# Mémoire en réponse à l'avis de l'Autorité Environnementale

## Projet éolien de Château-Gontier Meslay Grez Communes de Bouère, Château-Gontier-sur-Mayenne, Gennes-Longuefuye et Saint-Denis-d'Anjou (53)

**Avis n° PDL-2022-6667 / 2023APPDL26  
du 27 février 2023**

*Futures Energies Mayenne Ouest*

Figure 3 : Localisation de l'évolution du projet ouest (Source : ENGIE Green)

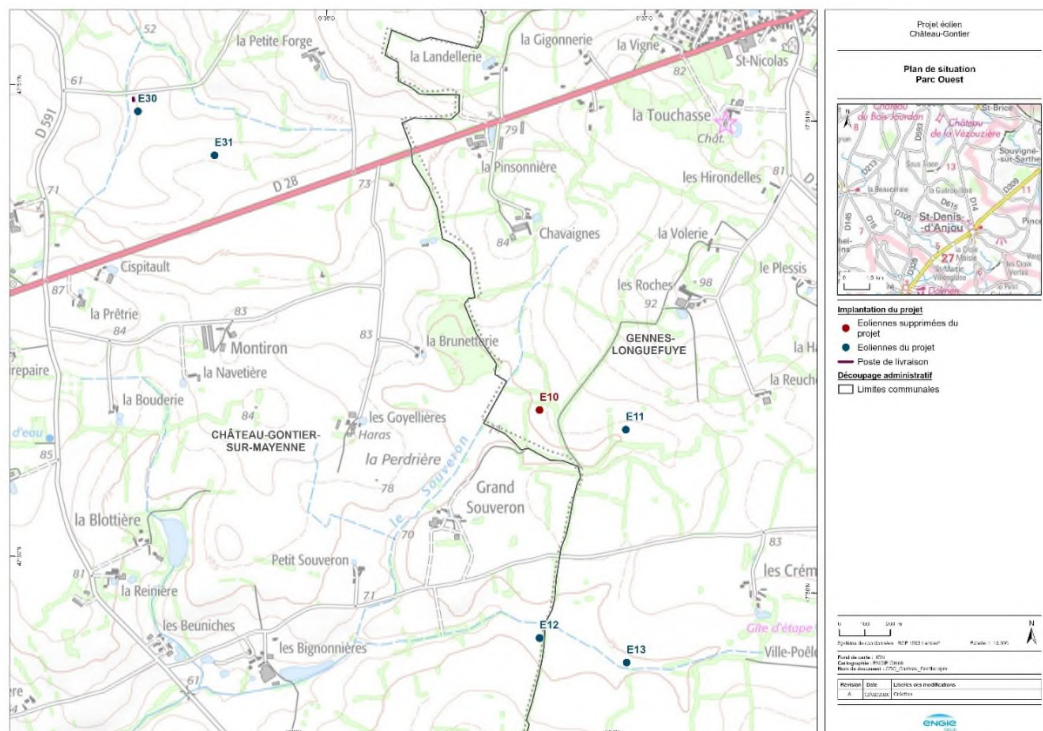
Lors de la nouvelle consultation du propriétaire de la parcelle d'implantation de l'éolienne E10, celui-ci a fait part de son refus de voir planter une éolienne sur sa propriété de sorte que la société FUTURES ENERGIES MAYENNE OUEST entend aujourd'hui adapter en conséquence le projet.

Dès lors, seul le secteur Ouest du projet est concerné par la suppression de l'éolienne E10, ainsi qu'il ressort des cartes actualisées ci-dessous. L'implantation des éoliennes sur le secteur Est demeure inchangée.

Figure 7 : Extrait de l'atlas des zones humides de la DREAL Pays de la Loire de 2012 – secteur Est (Source : Annexe 11 de l'étude d'impact initiale)

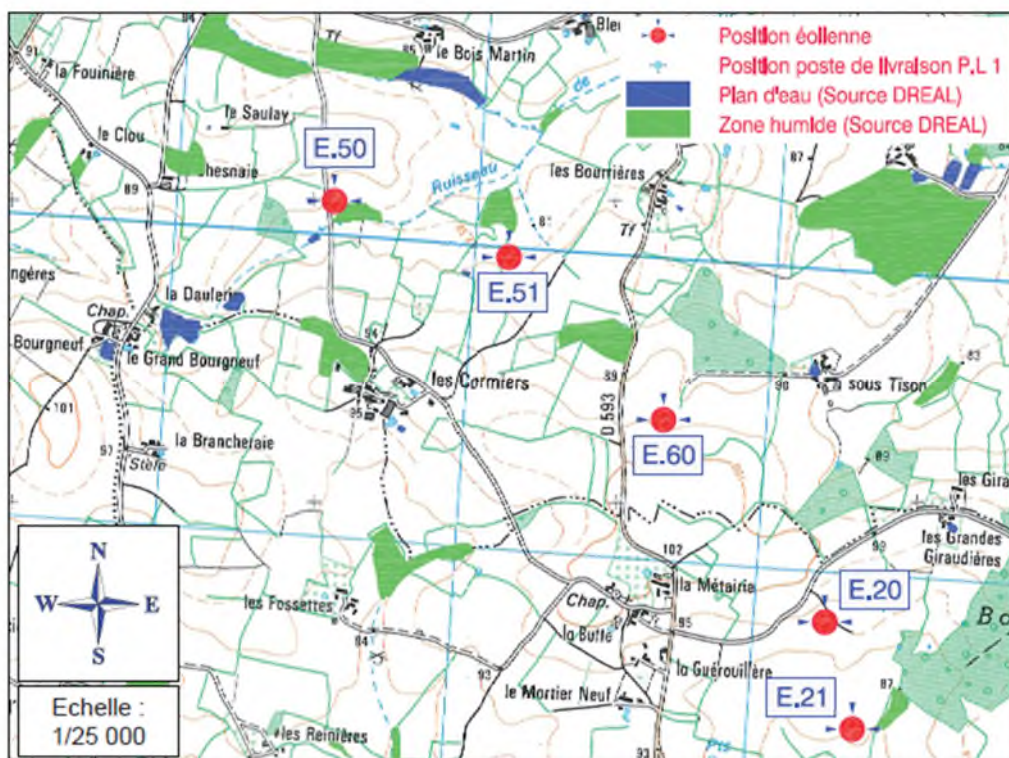
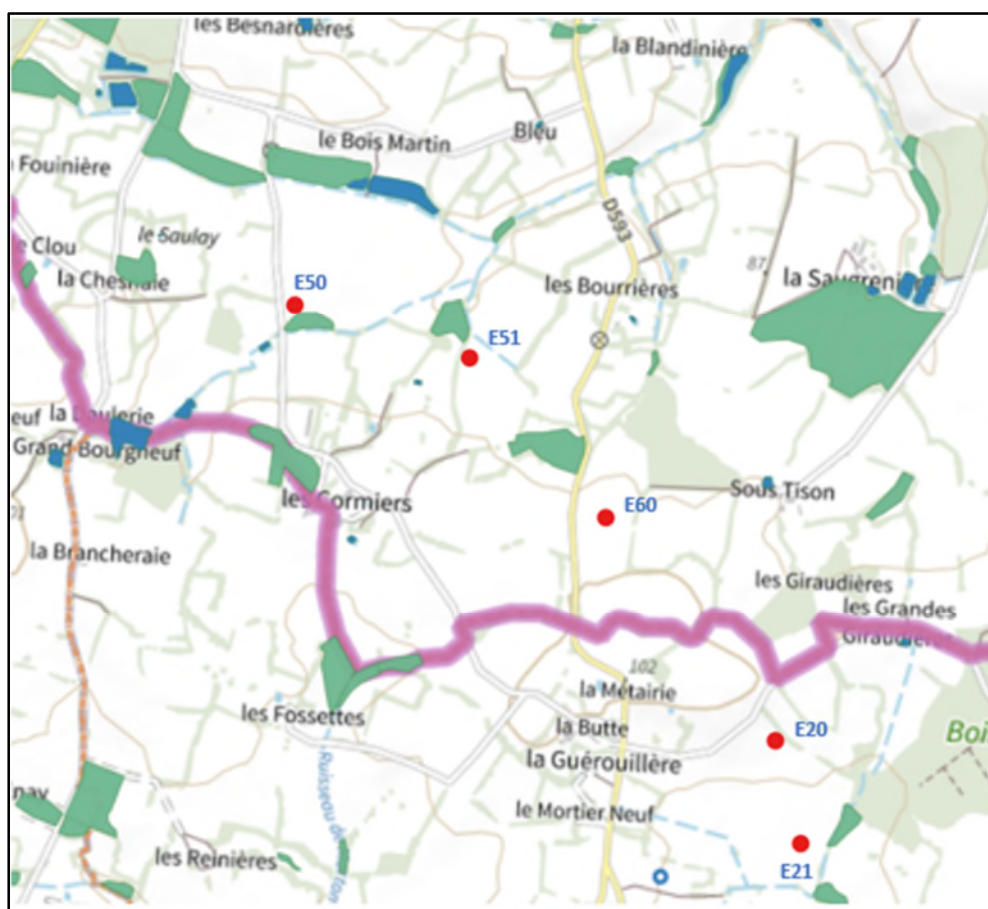
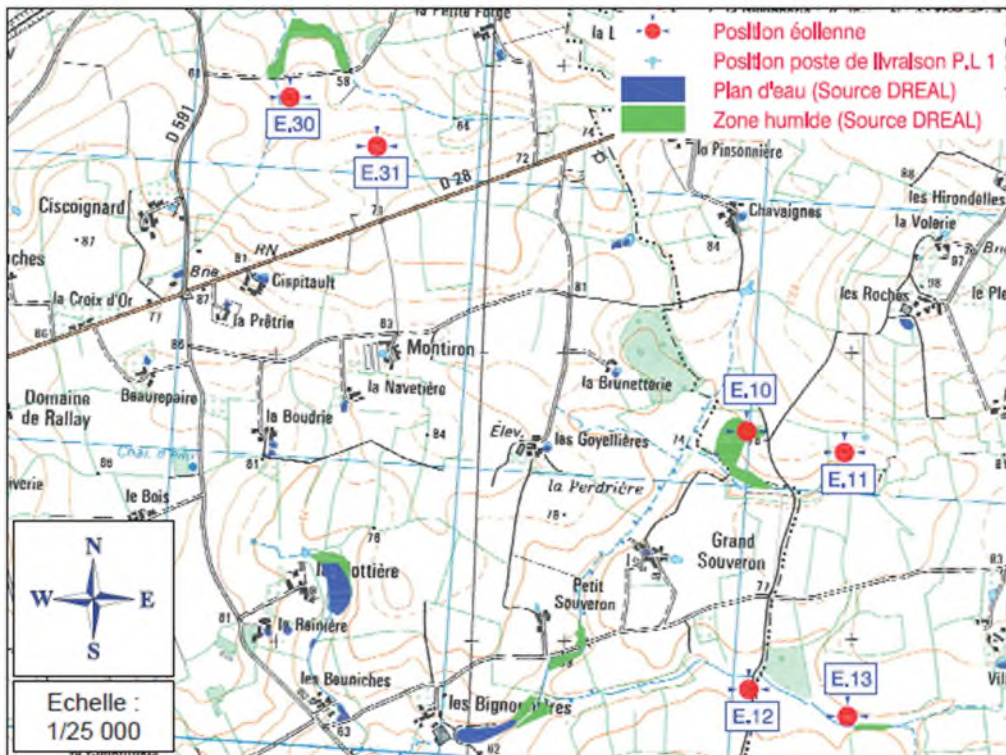
« SEULES LES EOLIENNES E10 ET E50 ONT FAIT L'OBJET EN 2012 D'UNE RECHERCHE DE ZONES HUMIDES, CAR IMPLANTEES DANS DES SECTEURS IDENTIFIES COMME POTENTIELLEMENT HUMIDES. UNE FOIS L'IMPLANTATION DES EOLIENNES DEFINIE, IL CONVIENT TOUTEFOIS DE PROCEDER A UNE RECHERCHE SYSTEMATIQUE DE ZONES HUMIDES AU NIVEAU DE L'ENSEMBLE DES ZONES IMPACTEES PAR LES AMENAGEMENTS ENVISAGES : FONDATION DES EOLIENNES ET AIRES DE LEVAGE, CHEMINS CREEES ET ELARGIS, MAIS AUSSI SECTEURS DE FRANCHISSEMENT DES COURS D'EAU... »

*DEUX ZONES HUMIDES ONT ÉTÉ IDENTIFIÉES EN 2012, AU DROIT DES ÉOLIENNES E10 ET E50. LA SURFACE IMPACTÉE EST ÉVALUÉE À 3 905 M<sup>2</sup>. LA DÉLIMITATION DES DEUX ZONES HUMIDES AYANT ÉTÉ RÉALISÉE UNE FOIS L'IMPLANTATION DÉFINITIVE DES ÉOLIENNES CONNUE, LE DOSSIER NE FAIT PAS LA DÉMONSTRATION DE L'ABSENCE DE SOLUTION D'ÉVITEMENT OU DE RÉDUCTION ENVISAGEABLE. IL PRÉVOIT EN REVANCHE, À TITRE DE MESURE COMPENSATOIRE, D'UNE PART, LA CRÉATION*

En compléments, des derniers inventaires avaient été réalisés en juillet 2012 sur les zones humides pré-localisées concernées par le projet, par des sondages pédologiques - 6 sondages par plateforme pour les éoliennes E10 et E50 - et une analyse floristique sur ces deux zones (Annexe 11 de l'étude d'impact initiale - Zones Humides et Franchissements, p. 124 et s.). Ces inventaires ont ainsi permis de démontrer que les zones d'implantations des éoliennes E10, initialement projetée, et E50 impacteraient des zones à dominantes humides.

Figure 2: aires d'études du projet (source : étude d'impact de 2012 page 73)

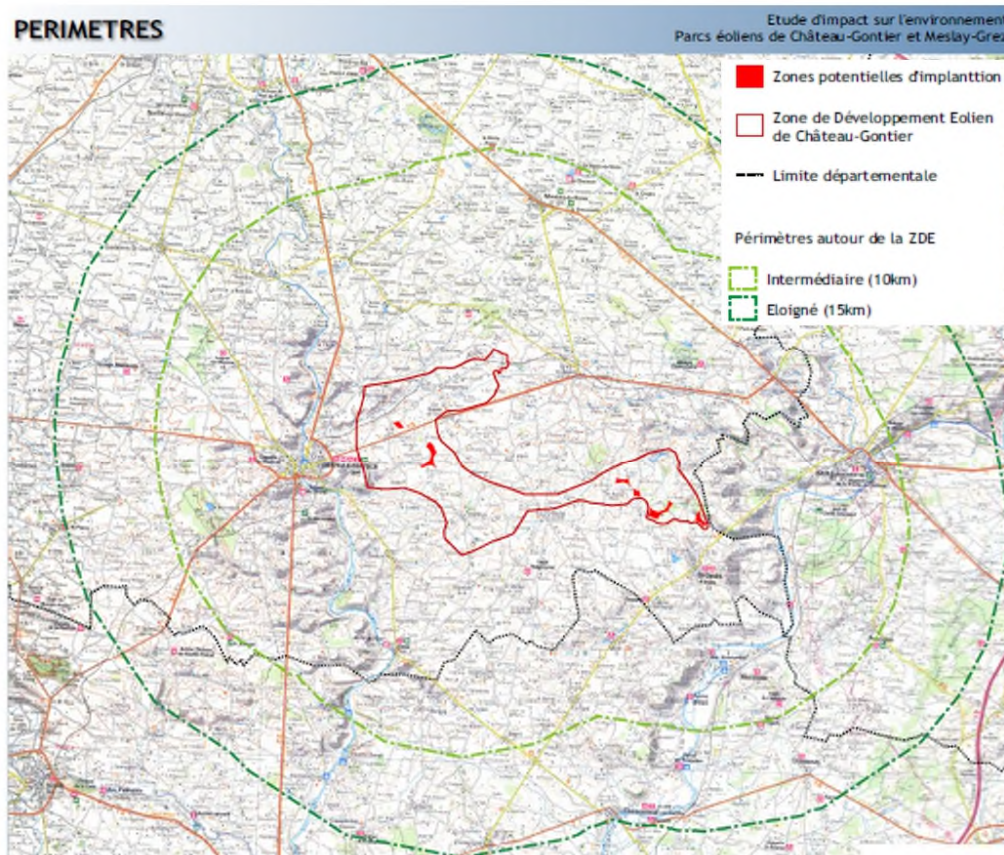
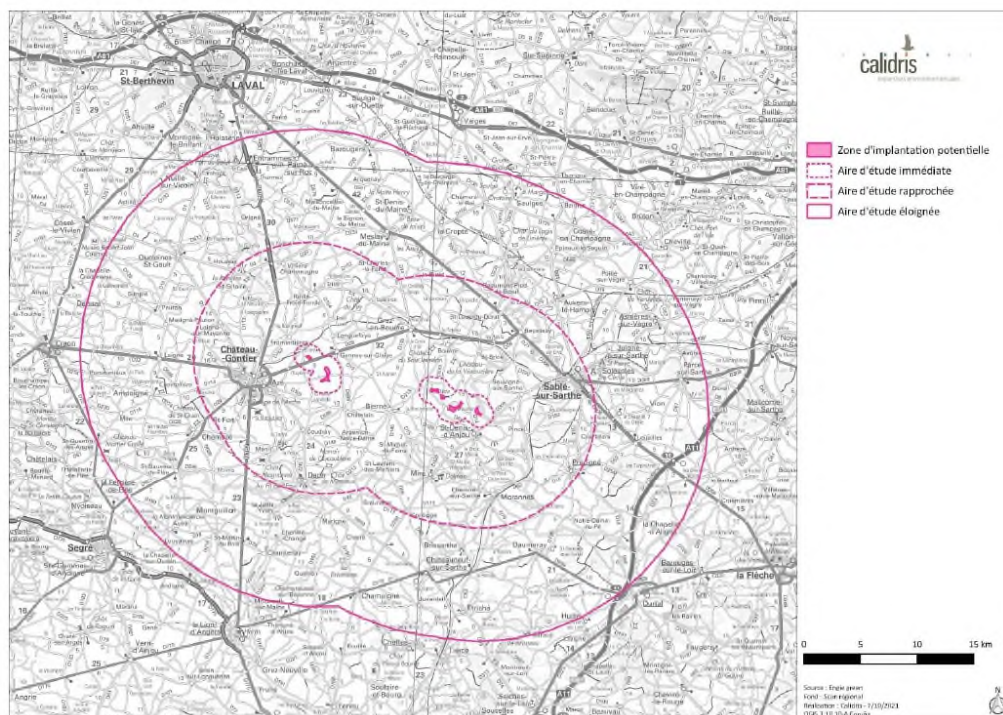
*« LE PORTER A CONNAISSANCE DE 2021 A TOUTEFOIS REDEFINI LES AIRES D'ETUDE. LES ZONES D'IMPLANTATION POTENTIELLES ONT ETE GROSSIEREMENT REDESSINEES ET LEUR CONTOUR SIMPLIFIE. ELLES SONT DIFFICILEMENT COMPARABLES AVEC CELLES DE L'ETUDE D'IMPACT INITIALE DANS LES CARTOGRAPHIES DES HABITATS OU DES ENJEUX FLORISTIQUES, PAR EXEMPLE. L'AIRES D'ETUDE IMMEDIATE EST IDENTIQUE A CELLE DE L'ETUDE D'IMPACT DE 2011/2012. L'AIRES D'ETUDE INTERMEDIAIRE EST RENOMMEE RAPPROCHEE ET CORRESPOND DESORMAIS AU PERIMETRE DE 10 KM CALCULE A PARTIR DES ZONES D'IMPLANTATION POTENTIELLE (ET NON PLUS DE LA ZONE DE DEVELOPPEMENT EOLIEN DE 2011). L'AIRES D'ETUDE ELOIGNEE CORRESPOND AU PERIMETRE DE 20 KM CALCULE A PARTIR DES ZONES D'IMPLANTATION POTENTIELLE (ET NON PLUS DE 15 KM A PARTIR DE LA ZONE DE DEVELOPPEMENT EOLIEN DE 2011). LA NECESSITE DU CHANGEMENT DE REFERENCE N'EST PAS EXPLIQUEE. CE CHANGEMENT DANS LES AIRES D'ETUDE COMPLIQUE LA COMPREHENSION DE L'ETUDE ACTUALISEE. »*

Le porter à connaissance de 2021 a toutefois redéfini les aires d'étude. Les zones d'implantation potentielles ont été grossièrement redessinées et leur contour simplifié. Elles sont difficilement comparables avec celles de l'étude d'impact initiale dans les cartographies des habitats ou des enjeux floristiques, par exemple. L'aire d'étude immédiate est identique à celle de l'étude d'impact de 2011/2012. L'aire d'étude intermédiaire est renommée rapprochée et correspond désormais au périmètre de 10 km calculé à partir des zones d'implantation potentielle (et non plus de la zone de développement éolien de 2011). L'aire d'étude éloignée correspond au périmètre de 20 km calculé à partir des zones d'implantation potentielle (et non plus de 15 km à partir de la zone de développement éolien de 2011). La nécessité du changement de référence n'est pas expliquée. Ce changement dans les aires d'étude complique la compréhension de l'étude actualisée.

En effet, ce guide distingue trois aires d'étude, en plus de la zone d'implantation potentielle (ZIP), dont les limites « *varient en fonction des thématiques à étudier, de la réalité du terrain, des principales caractéristiques du projet et des impacts connus des parcs éoliens* », à savoir :

Nom	Définition
Zone d'implantation Potentielle (ZIP)	C'est la zone du projet de parc éolien où pourront être envisagées plusieurs variantes ; elle est déterminée par des critères techniques (gisement de vent) et réglementaires (éloignement de 500 mètres de toute habitation ou zone destinée à l'habitation). Ses limites reposent sur la localisation des habitations les plus proches, des infrastructures existantes, des habitats naturels.
Aire d'étude immédiate (quelques centaines de mètres autour de la ZIP)	L'aire d'étude immédiate inclut la ZIP et une zone tampon de plusieurs centaines de mètres ; c'est la zone où sont menées notamment les investigations environnementales les plus poussées en vue d'optimiser le projet retenu. A l'intérieur de cette aire, les installations auront une influence souvent directe et permanente (emprise physique et impacts fonctionnels).
L'aire d'étude rapprochée (1 - 10 km autour du projet)	L'aire d'étude rapprochée correspond à la zone principale des possibles atteintes fonctionnelles aux populations d'espèces de faune volante. Ce périmètre sera variable selon les espèces et les contextes, selon les résultats de l'analyse préliminaire.
